Dotyczy: wydania warunków technicznych do budowy sieci kanalizacji sanitarnej w ul. 28 Stycznia i części ul. Wyzwolenia w Więcborku.

DECYZJA

Temat opracowania: 1087		Rodzaj projektu: budowlany	
BUDOWA KANALIZACJI SANITARNEJ WRAZ Z PRZYŁĄCZAMI NA UL. 28 STYCZNIA ORAZ CZ. UL. WYZOLENIA W WĘCORKU		Branża: sanitarna	
Objekt: Kanalizacja sanitarna wraz z przyłączami		1091	
Inwestor: GMINA WĘCORK		Data: 09.2013r.	
Adres: ul. Mickiewicza 22, 89-410 Węcbork		Podpis: inż. Ewa Pawełska	
Opracował: inż. Ewa Pawełska		Podpis: dr inż. Andrzej Frydryszak	
Wzrost: 108.2		upr.nr GPKG-1-7342-39/96	
Sprawdzący: mgr inż. Tomasz Gac		Podpis: upr.nr KUP/0051/POOS/11	
Tytuł rysunku: Plan zagospodarowania terenu		Skala: 1:500	
		Nr rys.: 1	
		Strona:

pod względem wymagań higienicznych i zdrowotnych projekt budowlany, branży sanitarnej dotyczący budowy przewodu kanalizacji sanitarnej wraz z przyłączami na ul. 28 stycznia oraz części ul. Wyzwolenia w Więcborku.

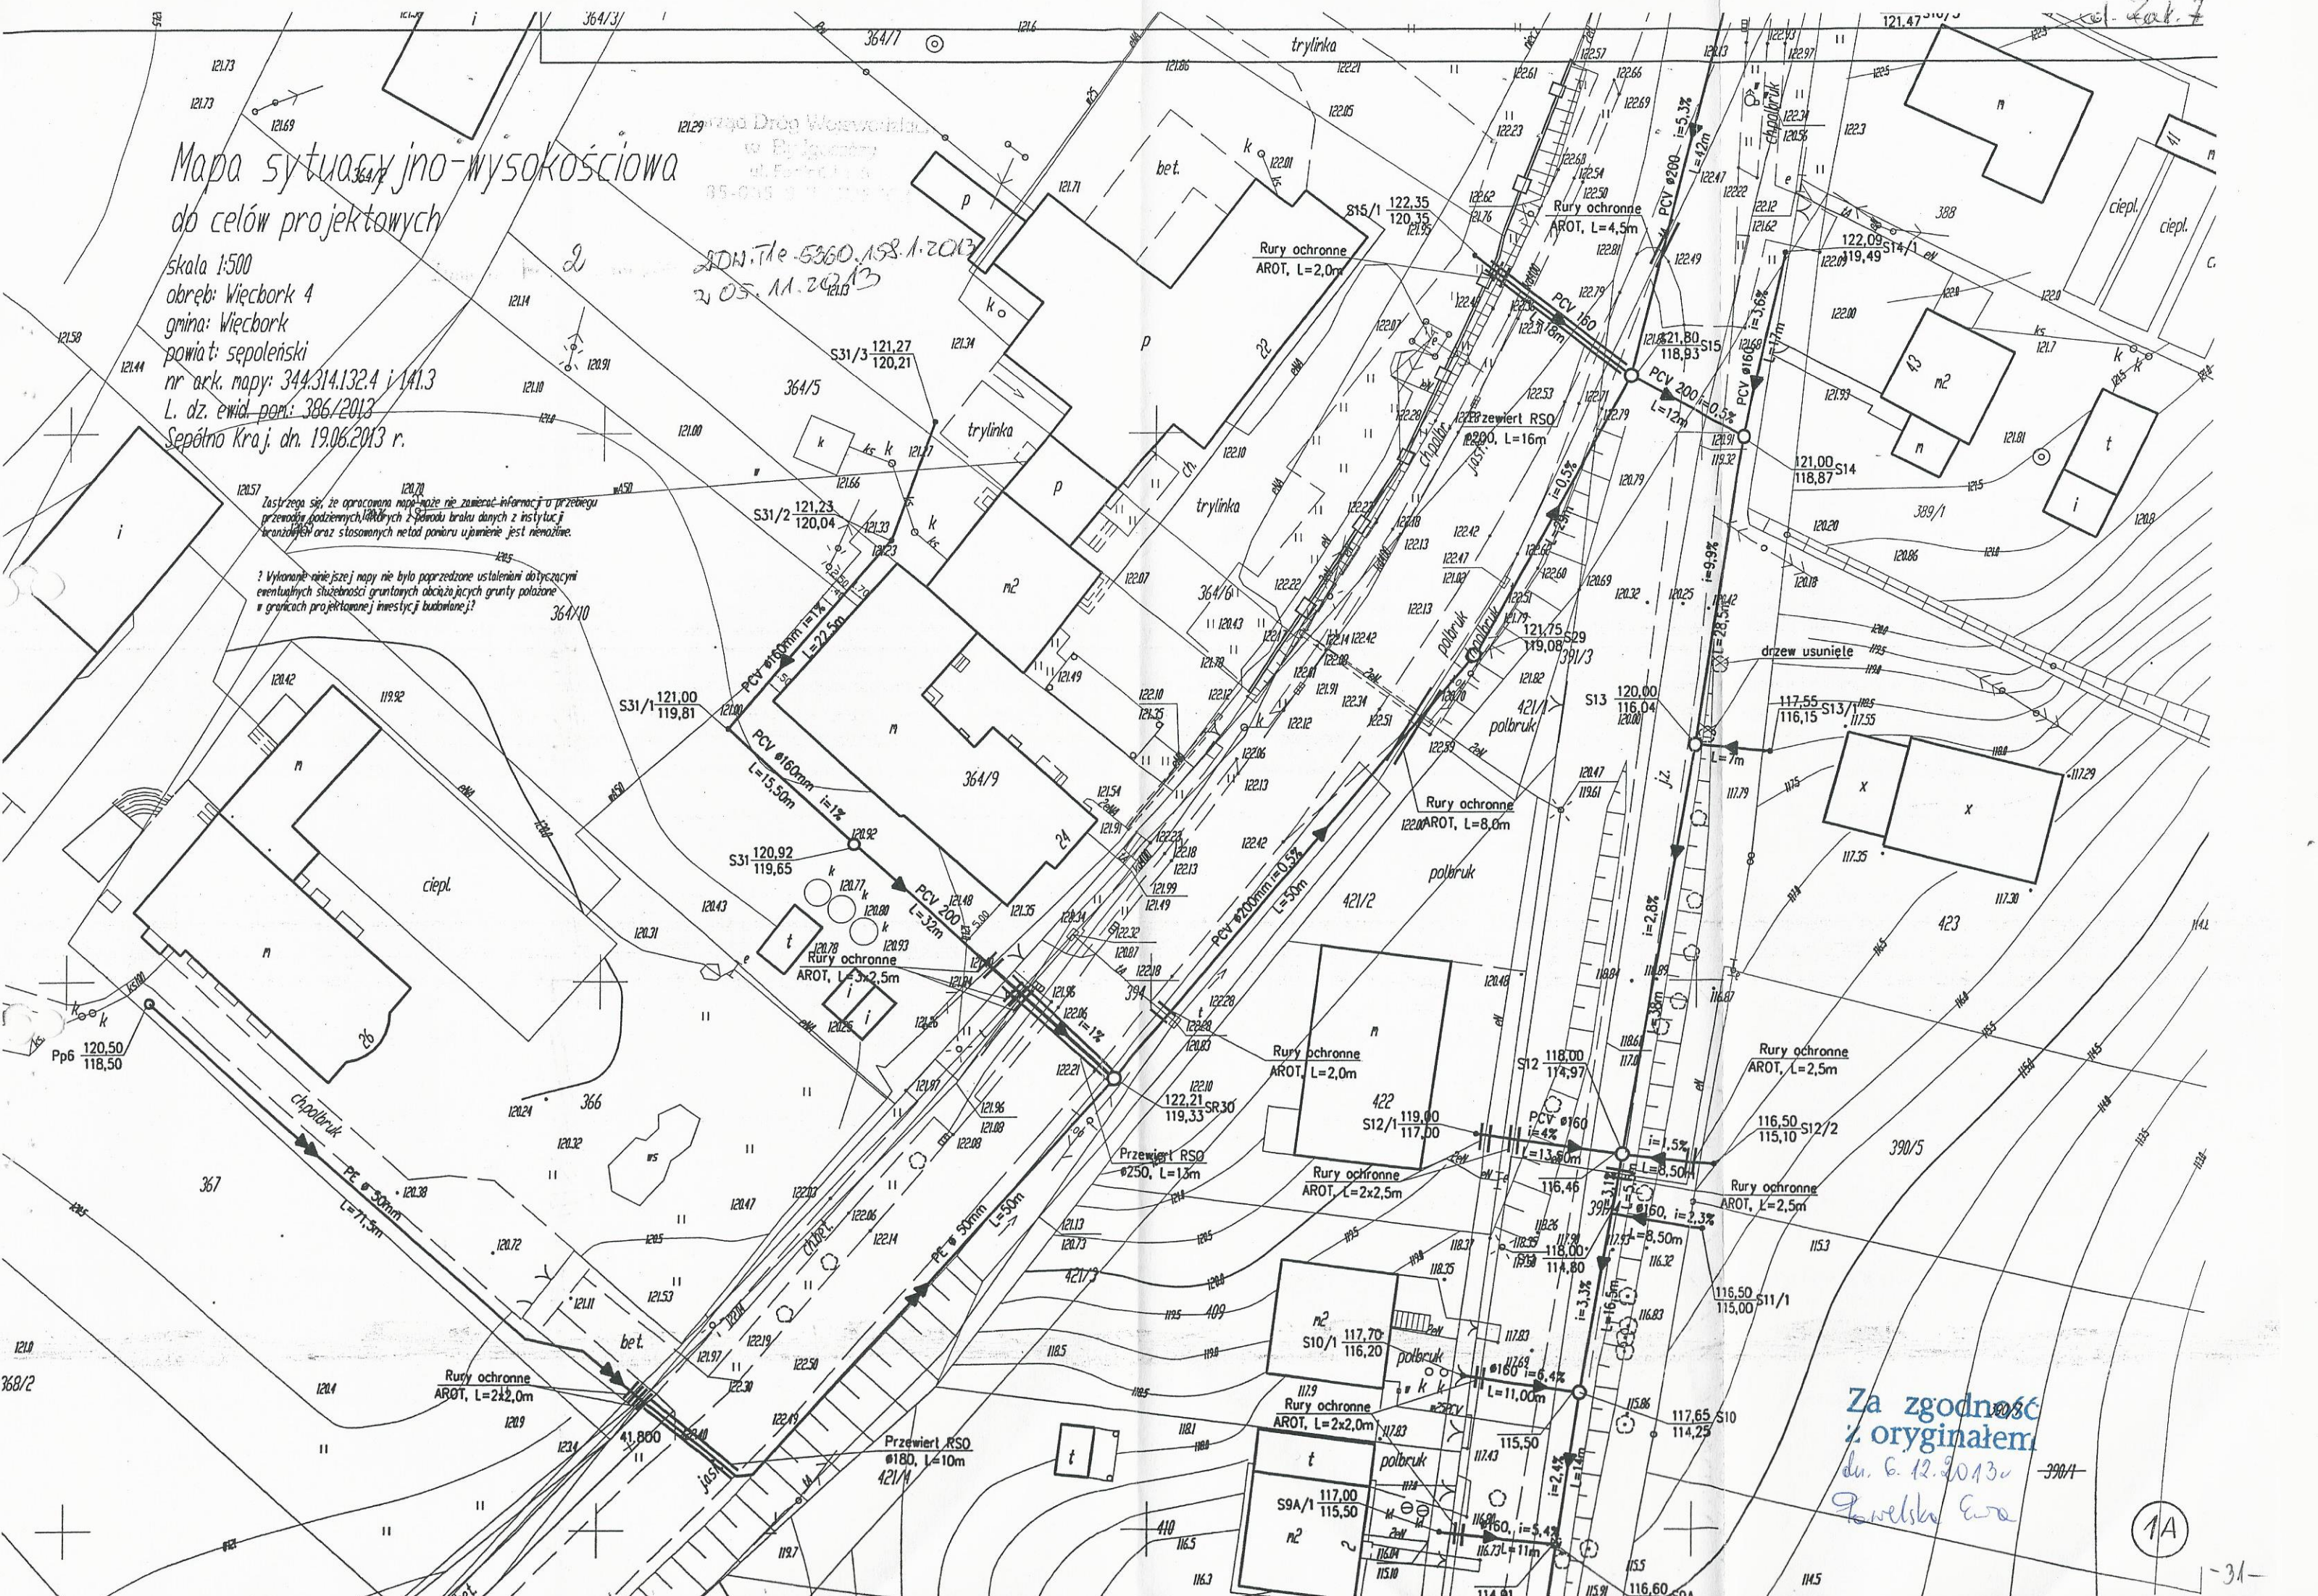
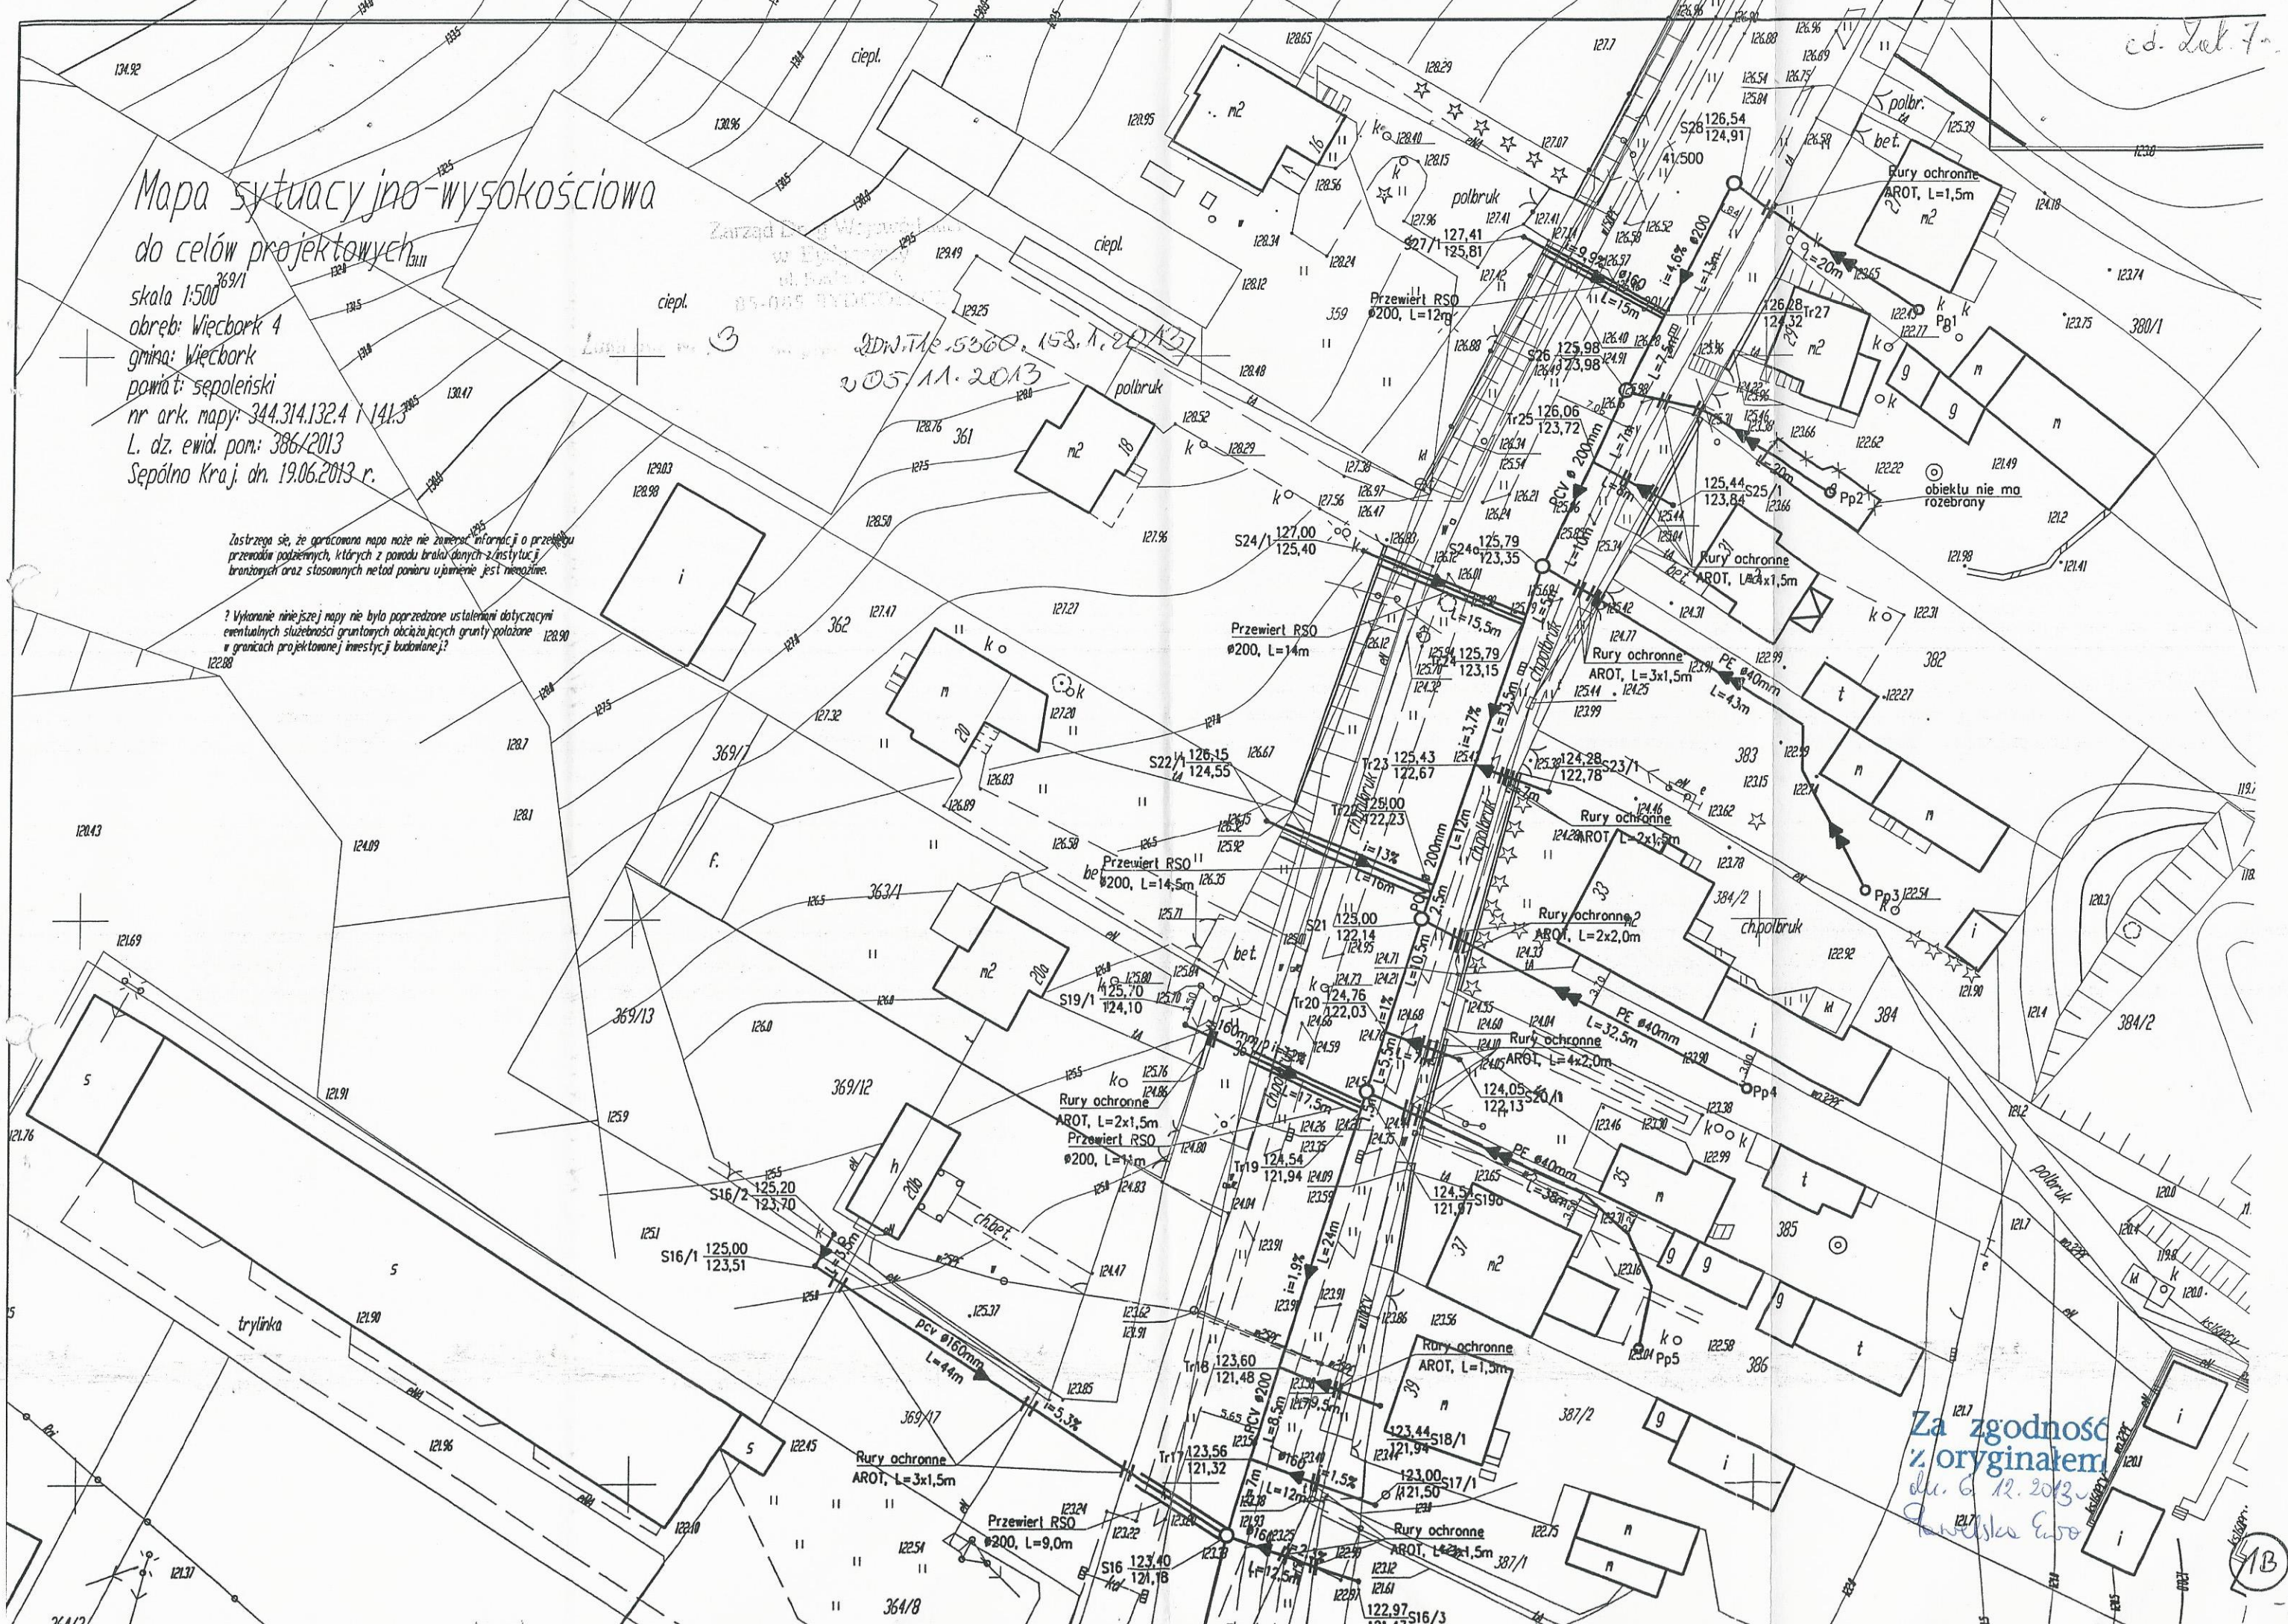
1. Lokalizacja projektowanego urządzenia zgodnie z przedłożonym załącznikiem graficznym;
2. Studnie rewizyjne zaprojektowane w ul. Wyzwolenia należy zlokalizować poza śladem kół, tj. w osi lewego pasa ruchu. Na odcinku od S16 do S28 przejścia poprzeczne pod drogą wojewódzką należy wykonać metodą bezrozkopową w rurze ochronnej, bez naruszania stateczności konstrukcji prawego pasa ruchu oraz chodnika prawostronnego, na głębokości min. 1,5 m poniżej niwelety drogi;

3. Pozostałe przejścia poprzeczne pod drogą wykonać metodą bezrozkopową w rurze ochronnej na całej szerokości pasa drogowego, w sposób gwarantujący stabilność nawierzchni i podłoża drogowego na głębokości min. 1,5 m poniżej niwelety drogi;

Zarząd Dróg Wojewódzkich w Bydgoszczy uzgadnia pozytywnie przedłożony projekt budowlany w zakresie przebiegu projektowanej trasy kanalizacji sanitarnej wraz z przyłączami na terenie działek nr 391/1, 394 obręb Więcbork oraz nr 297/1 obręb Śmiłowo stanowiących pas drogi wojewódzkiej nr 241 relacji Tuchola – Więcbork – Nakło nad Notecią – Rogoźno, w km 41+379, od km 41+500 do km 41+800 oraz w km 42+117, w miejscowości Więcbork, przy zachowaniu warunków zawartych w decyzji tutejszego zarządu dróg z dnia 21.10.2013 r. znak ZDW T1e.5360.158.2013.
